Nr uzgodnienia: 38459/TTDSIA/P/2022 dn. 14.09.2022 r.

INWESTOR		GMINA OLSZANKA Olszanka 16, 49-332 OLSZANKA		
JEDNOSTKA PROJEKTOWA		DROG - PLAN Przemysław Dłubała ul. Styki 5/2, 49-200 GRODKÓW		
TEMAT		„Przebudowa drogi wewnętrznej w Przylesiu”		
Nazwa rys.		PROJEKT ZAGOSPODAROWANIA TERENU		
Branża	Zespół projektowy	Nr uprawnień	Podpis	
drogowa	Projektant	mgr inż. Przemysław Dłubała	OPL/0862/POOD/12	
	Sprawdzający			
	Projektant			
	Sprawdzający			
	Projektant			
	Sprawdzający			
FAZA	SKALA	BRANŻA	DATA	NR RYS.
DT	1:500	DROGI	09.2022	2.1

dotyczy : potwierdzenia uzbrojenia terenu dla potrzeb przebudowy drogi wewnętrznej w miejscowości Przylesie, dz. nr 970/1, 969 w zakresie dostarczonego załącznika mapowego.

WARUNKI TECHNICZNE USUNIĘCIA KOLIZJI SIECI ELEKTROENERGETYCZNEJ

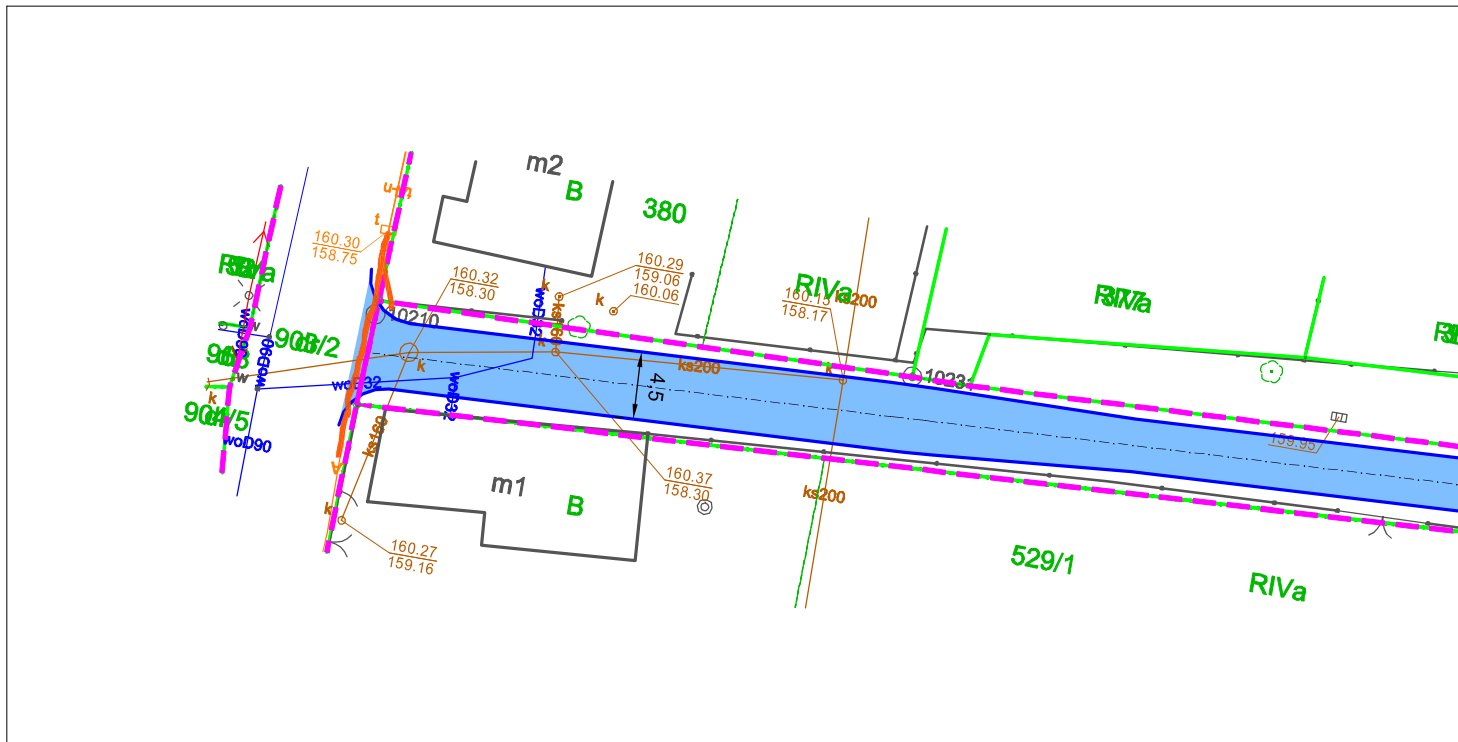
Projekt uzgadniamy z zachowaniem poniższych warunków.

Przy skrzyżowaniach i zbliżeniach do 1m od osi istniejącej infrastruktury telekomunikacyjnej prace prowadzić ręcznie

z zachowaniem szczególnej ostrożności zgodnie z obowiązującymi normami i przepisami techniczno - budowlanymi pod nadzorem właścicielskim przedstawiciela Orange Polska.

4. Zachować szczególną ostrożność. Kanalizacje, kable teletechniczne zweryfikować wysokościowo, zabezpieczyć rurami osłonowymi wychodząc poza obrys kolizji 0,5 m z każdej strony, zagłębić na normatywnych głębokościach.

KOLIZJA 15/00P/OMD/UB/KW/594/2022

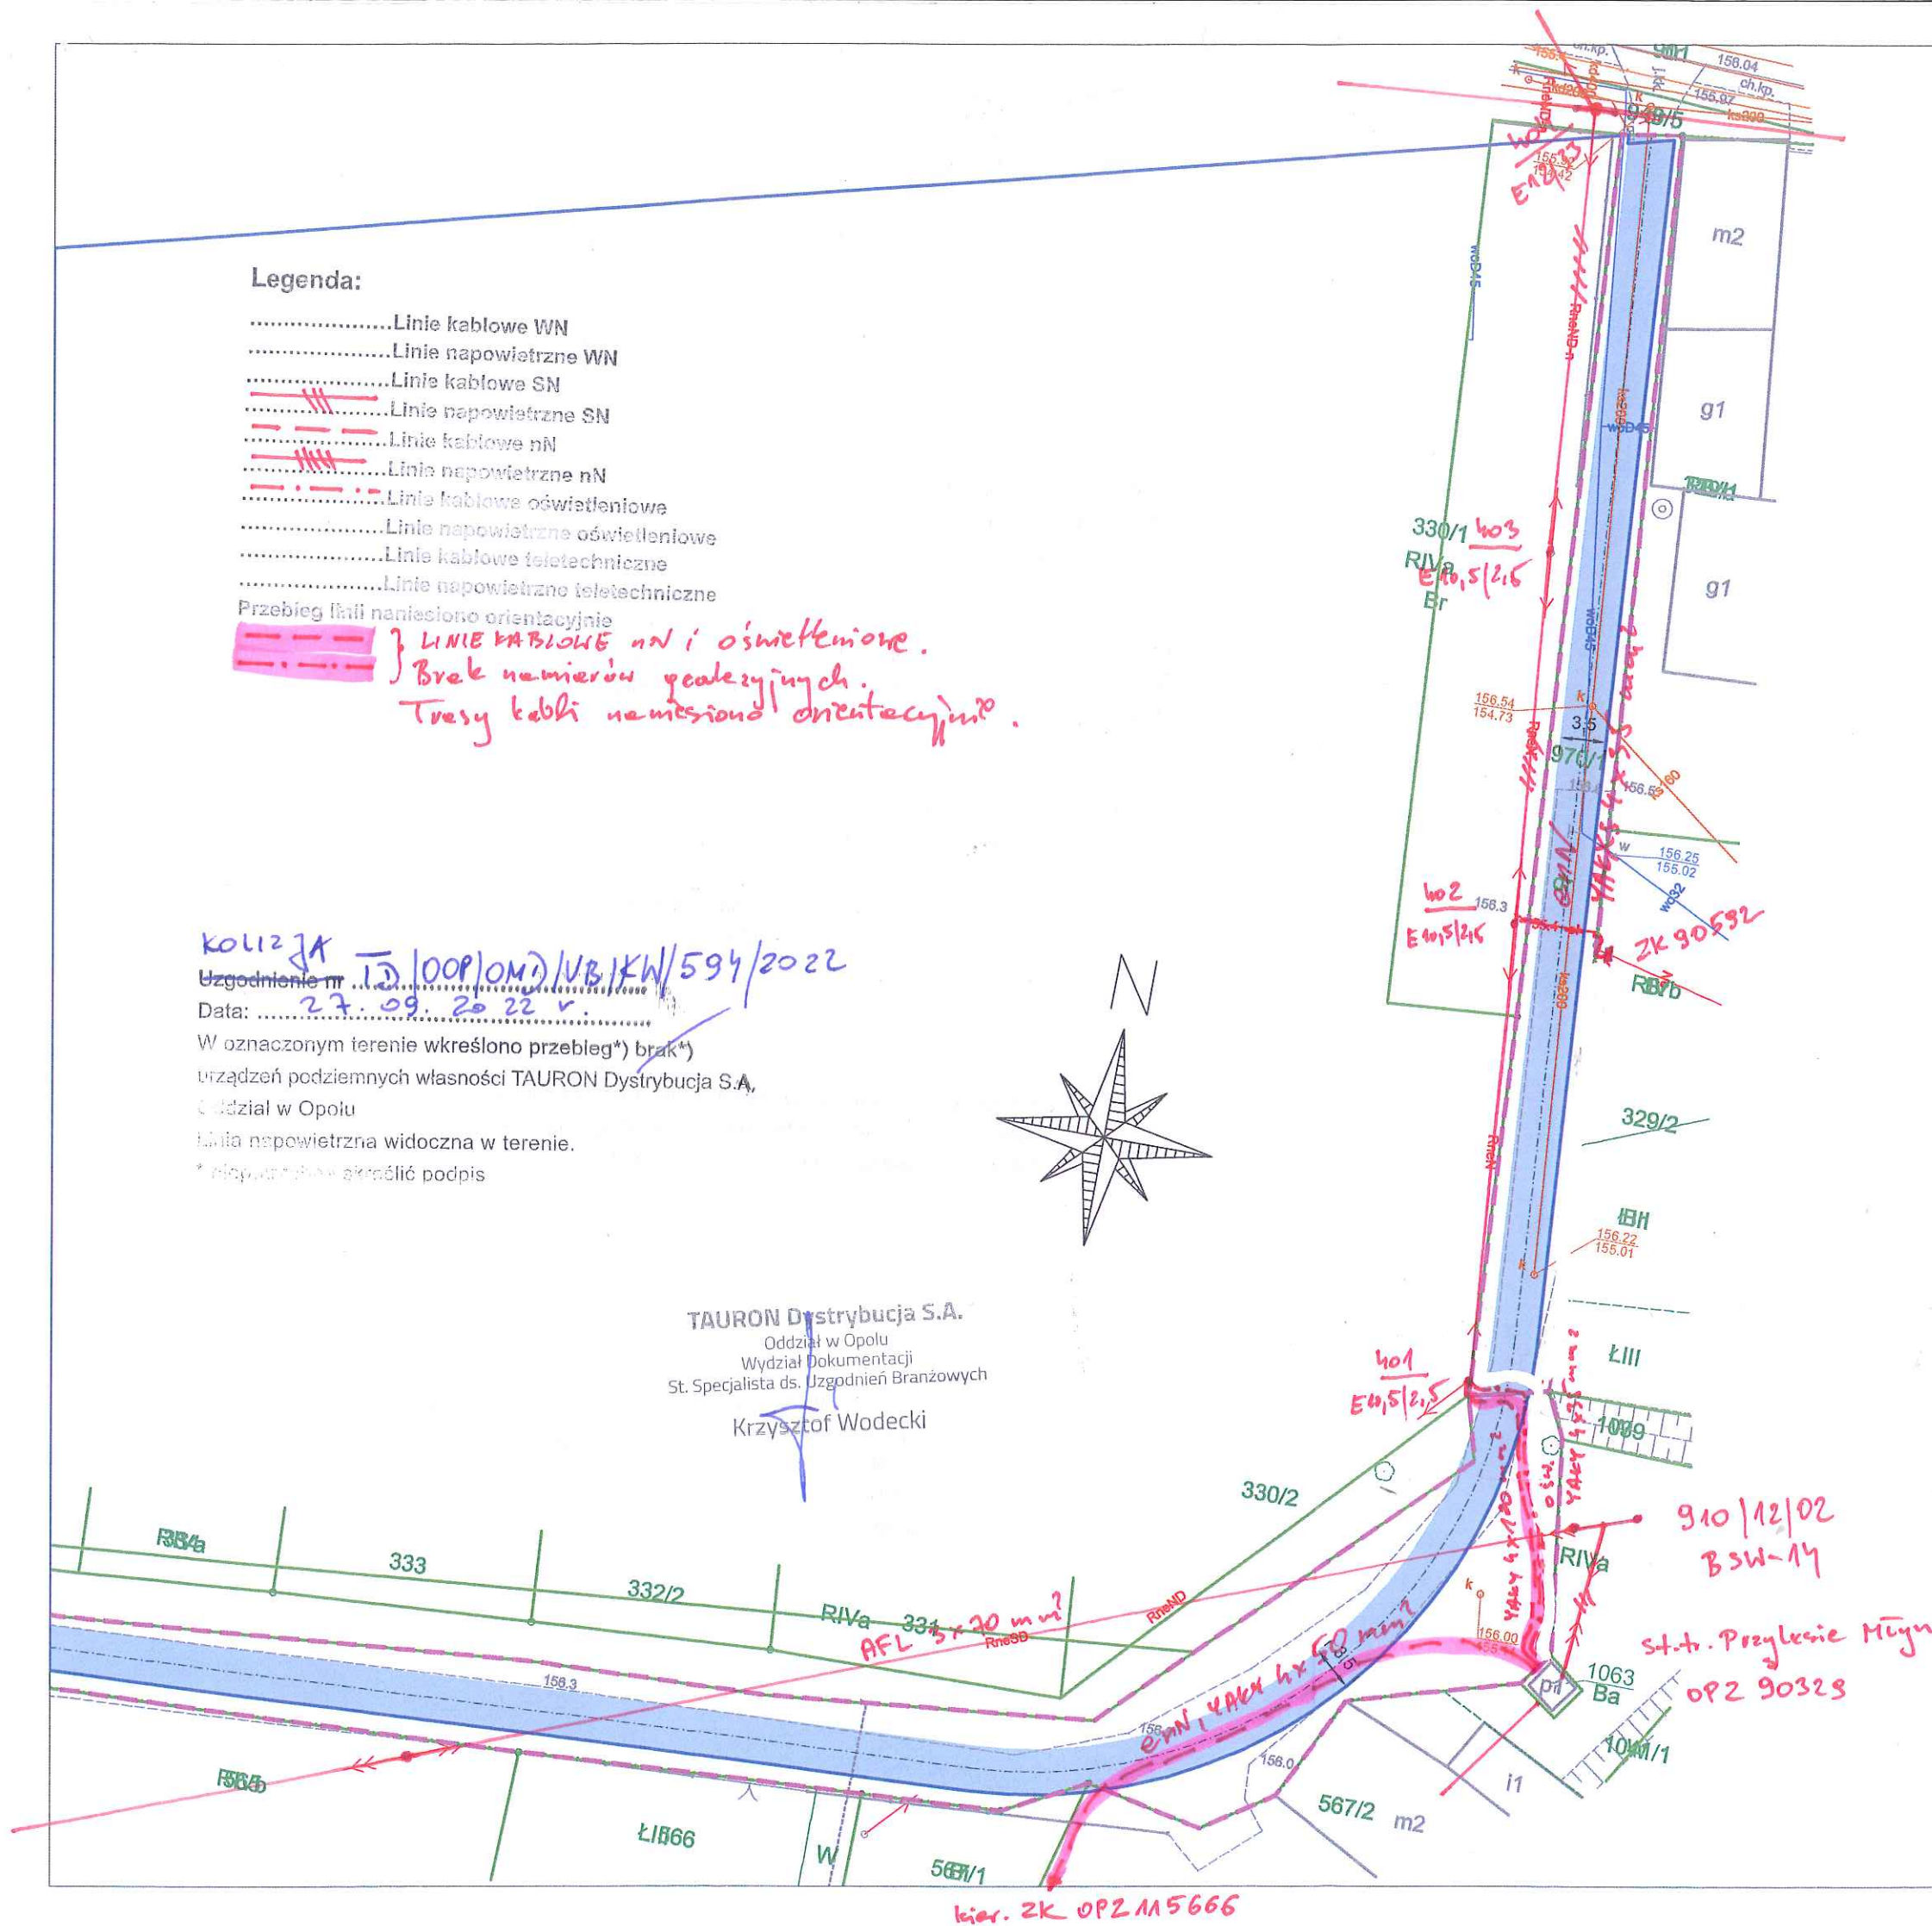
Na załączonym planie naniesiono orientacyjne przebiegi linii napowietrznych SN oraz kabli nN, i oświetlenia ulicznego wraz z klauzulami informacyjnymi umieszczonymi na odwrocie mapy, do których należy się bezwzględnie stosować.

Istniejące na wskazanym terenie linie napowietrzne nN należy zinwentaryzować we własnym zakresie.

Dostarczony załącznik mapowy nie zawiera namiarów geodezyjnych istniejących elektroenergetycznych linii kablowych (trasy kabli wrysowano orientacyjnie).

Istniejącą linię napowietrzną 15 kV w miejscu skrzyżowania z projektowaną przebudową drogi wewnętrznej należy dostosować do wymogów PN-E 05100-1 oraz PN-EN 50423-1.

Przebieg linii nanieśiono orientacyjnie

Linie kablowe nN i oświetleniowe.
Brak namierzeń geodezyjnych.
Trasy kabli nanieśiono orientacyjnie.

Linia napowietrzna widoczna w terenie.

Załącznik Nr 2
do decyzji / postanowienia / pisma
Nr. WD.4031.121.2022.MD
z dnia 14.11.2022.

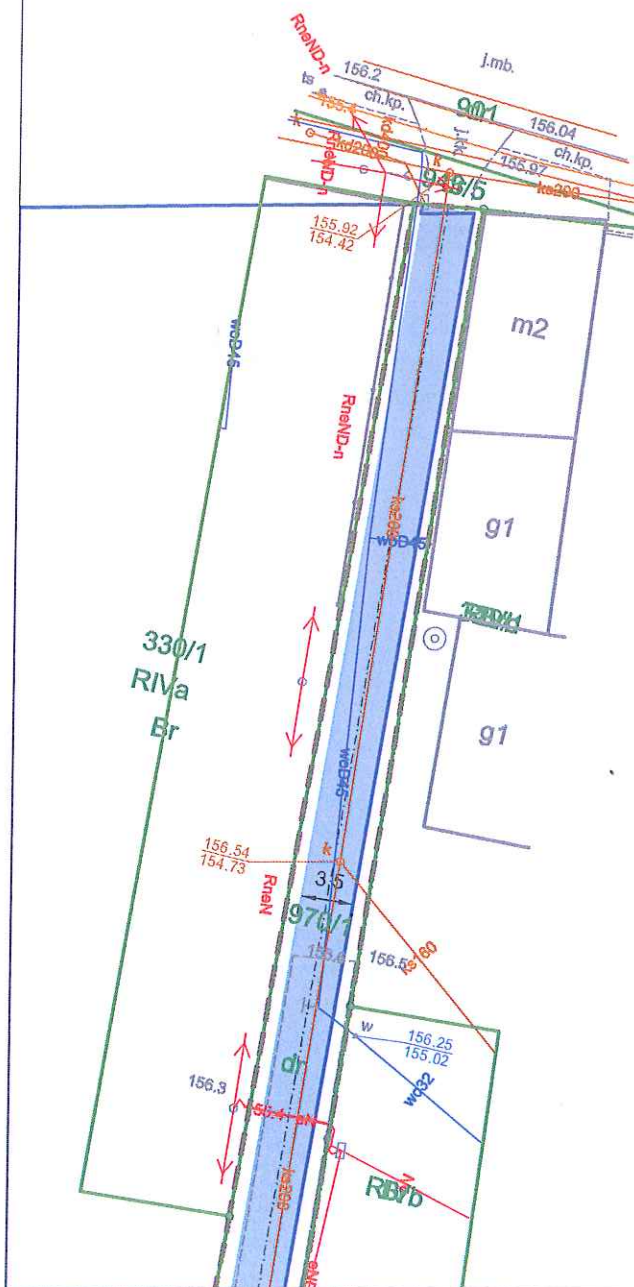
W miejscu styku należy:

- zachować rzędne niwelety istniejącego zjazdu na jezdni projektowanej,
- zachować spadki poprzeczne istniejącego zjazdu na jezdni projektowanej
- niweletę drogi projektowanej zaprojektować w sposób uniemożliwiający spływ wody opadowej z drogi gminnej wewnętrznej na pas drogi wojewódzkiej.
